**Réponse à l'Avis de la Mission Régionale d'Autorité environnementale de Provence-Alpes-Côte-d'Azur sur le projet d'Aménagement d'un quartier résidentiel au lieu-dit Grima sur la commune de Beausoleil**

N° saisine 2020-2650

N°MRAe – 2020APPACA38

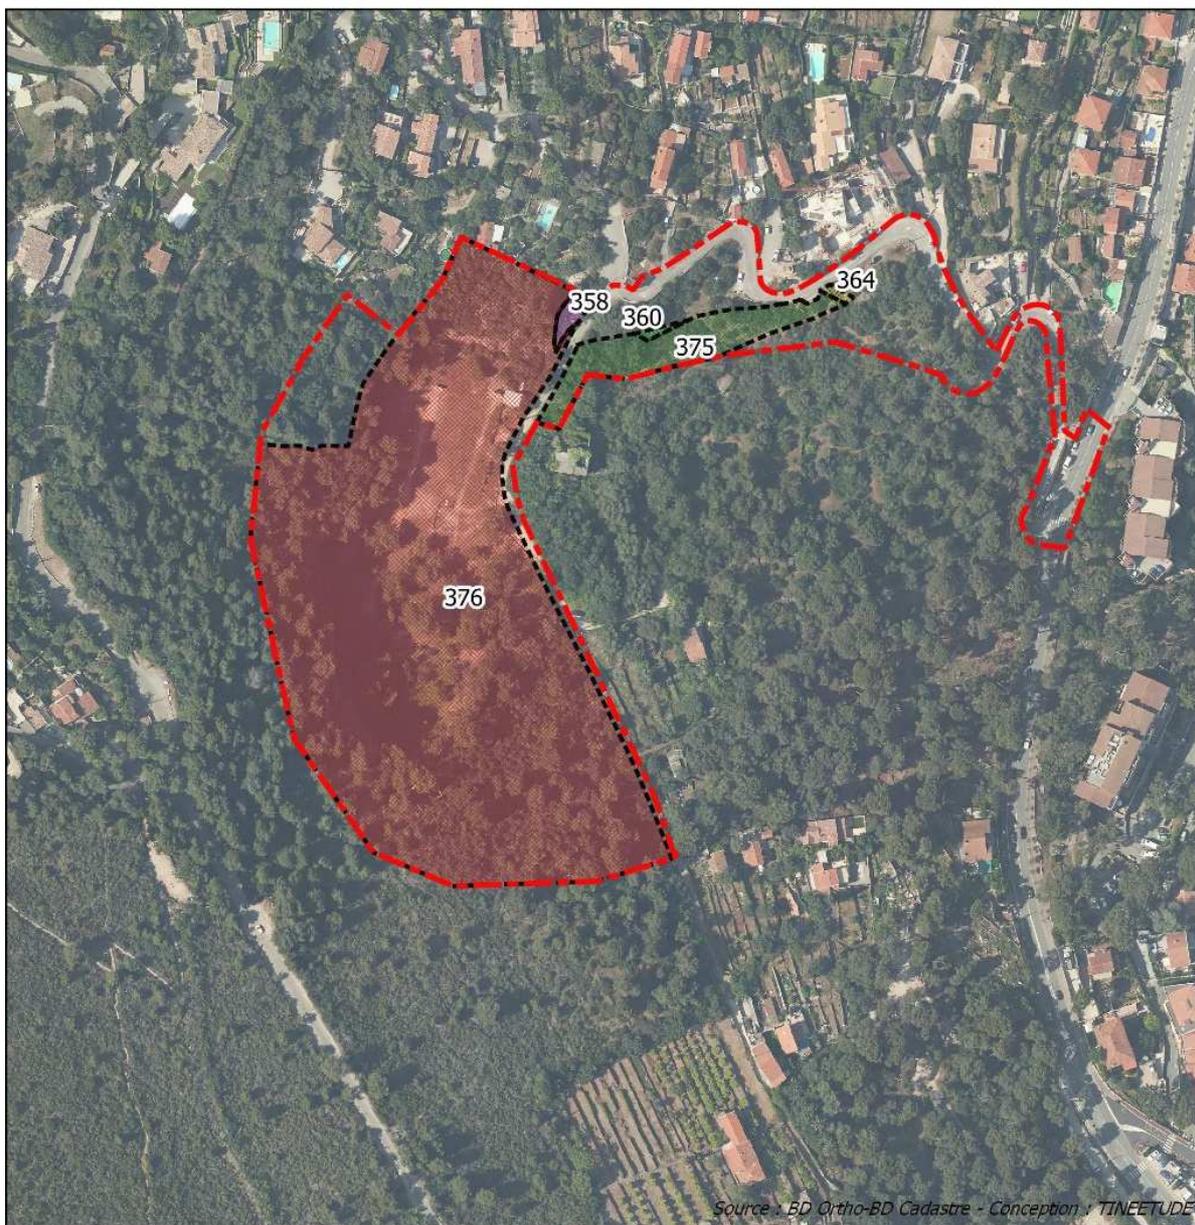
### Sur la description du projet d'aménagement et de la voie communale :

- La route de Grima et le Chemin des Révoires Supérieures étant deux axes situés sur le Domaine public, ils seront réaménagés par la Commune. Ce réaménagement sera financé grâce à la majoration de la part communale de la taxe d'aménagement qui est passée à 20% sur le secteur. Il prévoit notamment :
  - Un élargissement et une mise aux normes permettant de faciliter le passage du camion O.M. et des services incendie.

- La création de trottoirs permettant de faciliter l'accès du quartier de Grima dans son ensemble à la Moyenne Corniche située au contrebas.

Ces deux axes seront retravaillés sur les parties en lien avec les futurs logements :

- Le Chemin des Révoires Supérieures pour sa partie située le long du site de l'ancienne carrière qui est vouée à recevoir les logements.
  - La route de Grima depuis la Moyenne Corniche jusqu'à la zone qui accueillera la voirie nouvelle qui sera réalisée sur des terrains privés par le promoteur. Le nouveau raccordement à la Moyenne Corniche prévoit notamment à la création d'un tourne-à-gauche en concertation avec le Conseil Général. Ce dernier permettra de sécuriser les accès à la route de Grima tant pour les riverains que pour les utilisateurs de la Moyenne Corniche. Cela permettra par ailleurs de fluidifier le trafic.

- La nouvelle voie sera, quant à elle, créée sur des parcelles privées depuis la route de Grima jusqu'au Chemin des Révoires Supérieures. Sa création permettra, entre-autre, de ne pas impacter les habitations situées en haut de la route de Grima puisqu'elle sera privée et permettra de desservir directement le site qui accueillera les logements. La réalisation et le financement de ce nouvel axe sera assuré par le promoteur en parallèle de la réalisation des logements.

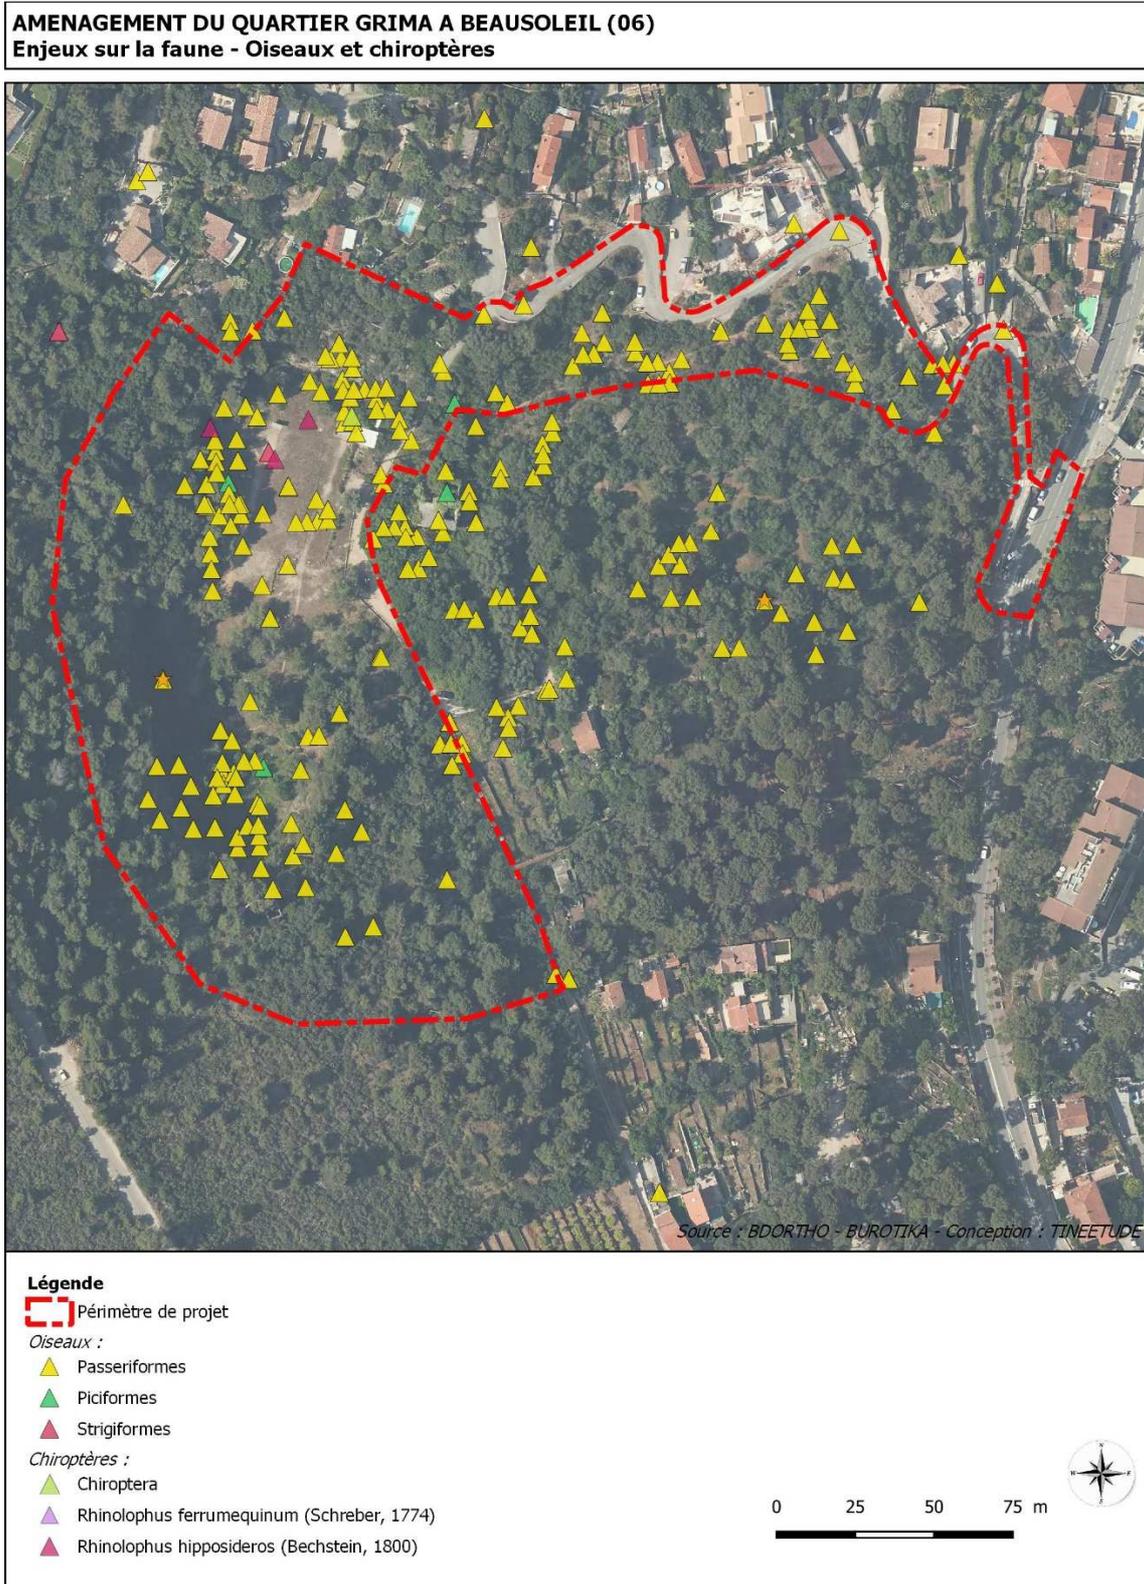
## Sur la position du site du projet par rapport à l'APB :

Le projet se situe en dehors du périmètre de l'Arrêté de Protection de Biotope (APB) Falaise de la Riviera bien qu'il soit à proximité immédiate (environ 50 m) depuis le haut du front de taille de la carrière de Grima. Dans ce contexte, les espèces protégées désignées dans cet APB ont également été recherchées lors des inventaires naturalistes dans le cadre de l'évaluation environnementale et de l'étude d'impact.

Seuls le Lézard de murailles et l'Hémidactyle verruqueux ont été retrouvés dans le périmètre de projet et feront l'objet d'une étude particulière dans le cadre de la demande dérogation espèces protégées qui sera déposée début octobre. Des mesures d'évitement et d'accompagnement permettent de réduire de manière notable les impacts prévisibles sur ces 2 espèces de telle sorte à ce qu'il n'y ait pas d'incidences notables sur la valeur de la biodiversité du périmètre de l'APB étant données les mesures qui seront mises en œuvre lors des travaux notamment.

La carte ci-dessous permet d'apprécier la localisation du projet par rapport au périmètre de l'APB :

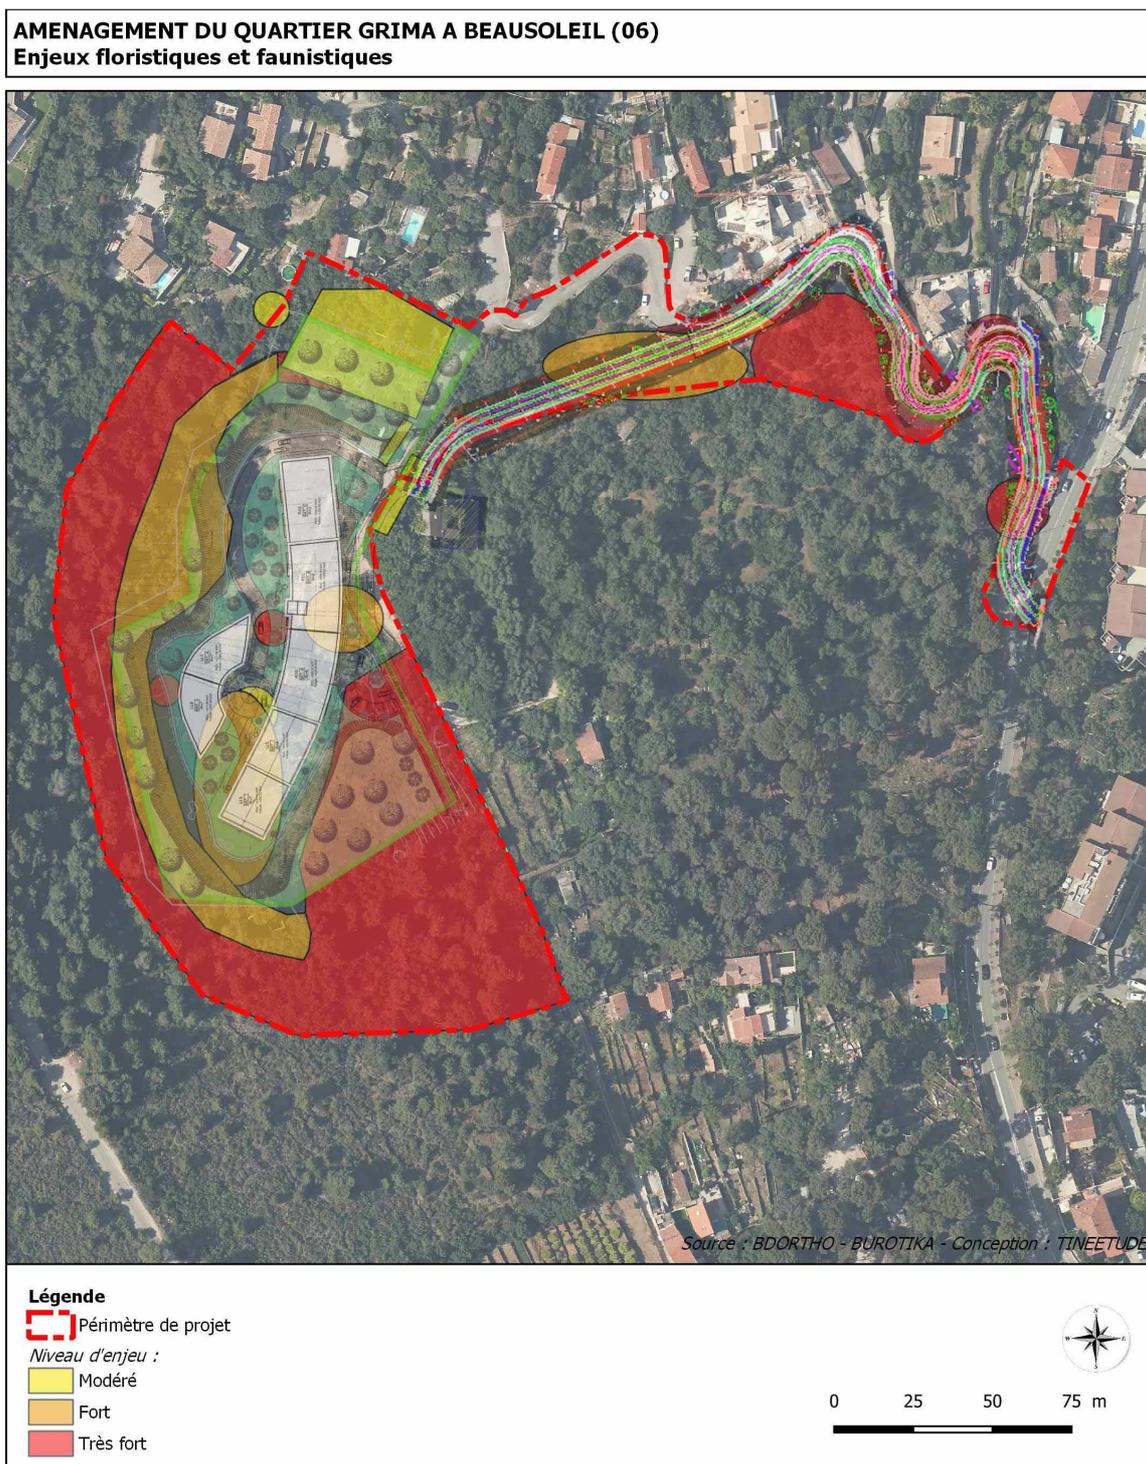
**Sur l'absence de carte de superposition entre les secteurs écologiques sensibles et les parties aménagées :**

Ci-dessous est proposé une carte faisant figurer le projet ainsi que les secteurs à enjeux

**AMENAGEMENT DU QUARTIER GRIMA A BEAUSOLEIL (06)**  
**Synthèse des mesures en faveur des continuités écologiques**

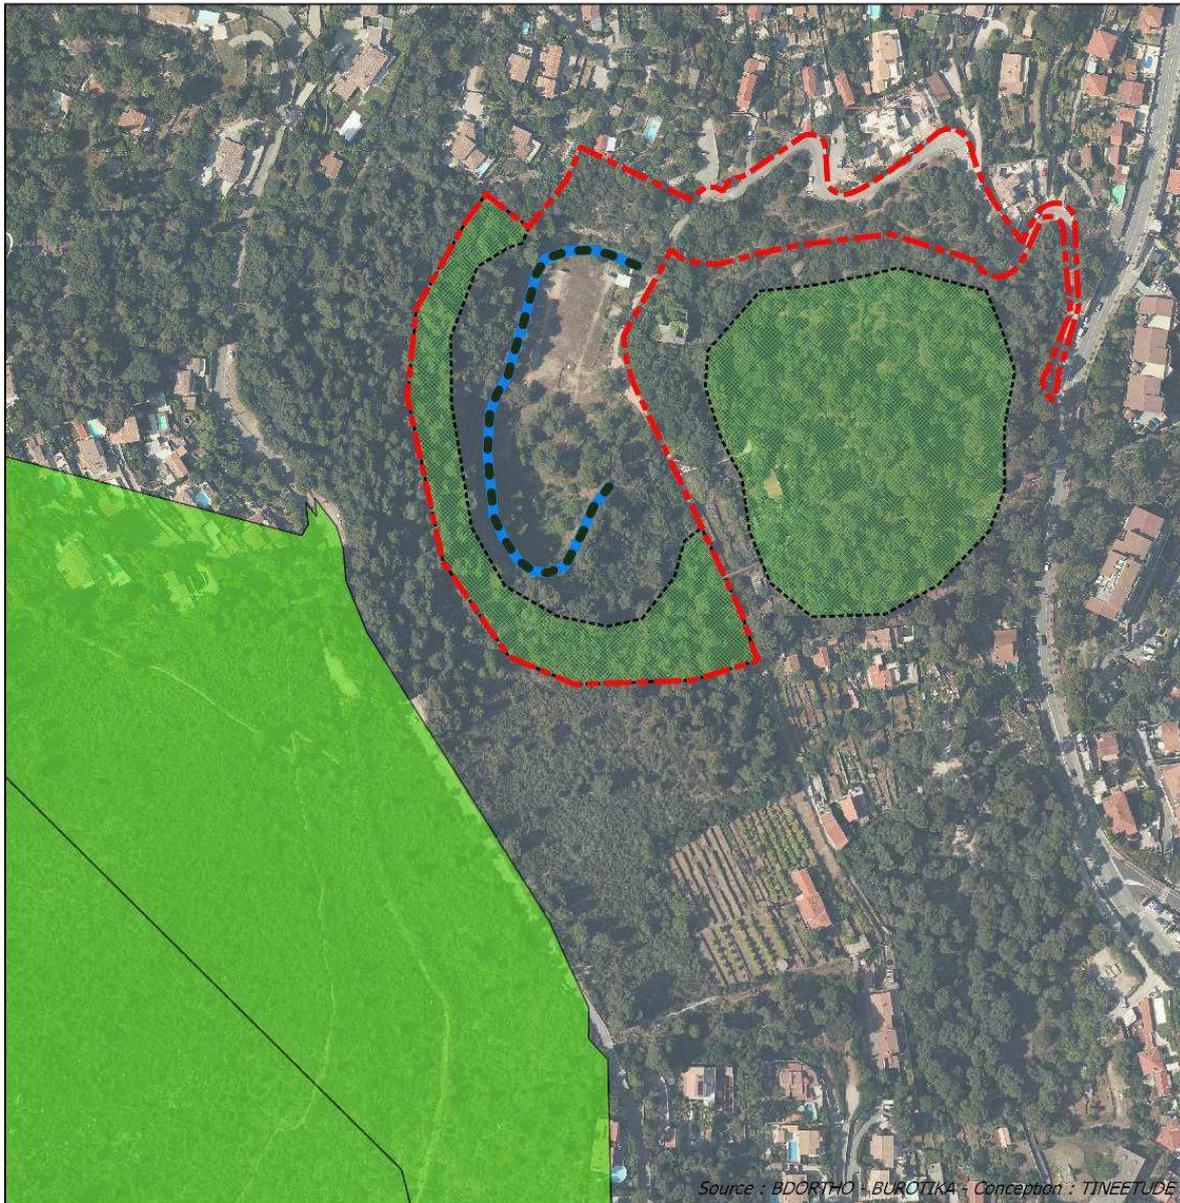
### **Sur la question des continuités écologiques :**

Les mesures d'évitement sont détaillées en page 160 de l'étude d'impact.

La mesure principale consiste à préserver le front boisé de la falaise car elle constitue un lien entre le réservoir de biodiversité au sud du périmètre et le futur parc paysager qui est à l'ouest du périmètre. Les continuités écologiques au sein du projet sont aujourd'hui qualifiées de pas japonais. In fine, les aménagements paysagers ainsi que le type d'essence utilisé dans le parti d'aménagement permettra de préserver cette continuité écologique à terme.

Les mesures d'évitements proposées ci-dessous permettent de préserver la continuité écologique sur le périmètre de projet avec les espaces naturels autour du périmètre.

Concernant la continuité écologique locale proposée dans la mesure d'évitement (3.1.1. *Faune et flore, ci-avant*, celle-ci sera largement favorisée par la mise en place des solutions exposées pour améliorer le potentiel écologique du projet. En effet, une fois la nature intégrée au bâti, le projet s'intégrera dans le **corridor en pas japonais**, favorisant le déplacement des animaux.

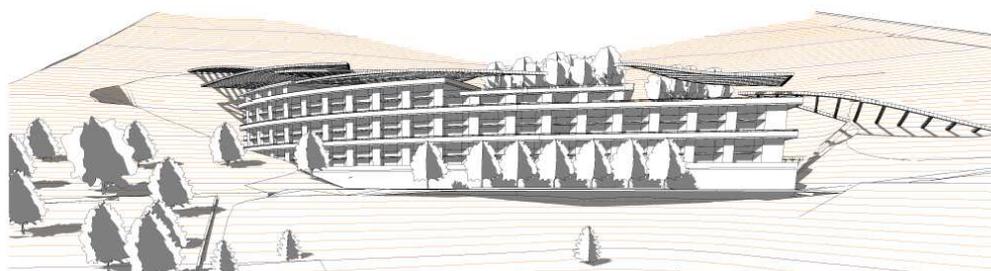
Sur la réhabilitation de la voirie :

- Pour la partie sous maîtrise d'ouvrage publique : Il n'y aura pas d'impact sur le paysage dans la mesure où cette réhabilitation consistera uniquement en une reprise de la voirie existante avec élargissement et création d'un trottoir vers les espaces situés au sud de la voie (sur la gauche en montant), il n'y aura donc pas d'impact sur la canopée végétale générale du site.
- Pour la partie sous maîtrise d'ouvrage privée, son tracé a été basé sur celui d'un sentier préexistant où la végétation est relativement limitée avec quelques zones présentant des espèces envahissantes comme l'Ailante dont nous procéderons à l'arrachage dans le respect des préconisations du bureau d'étude environnemental afin d'éviter la dissémination des graines.
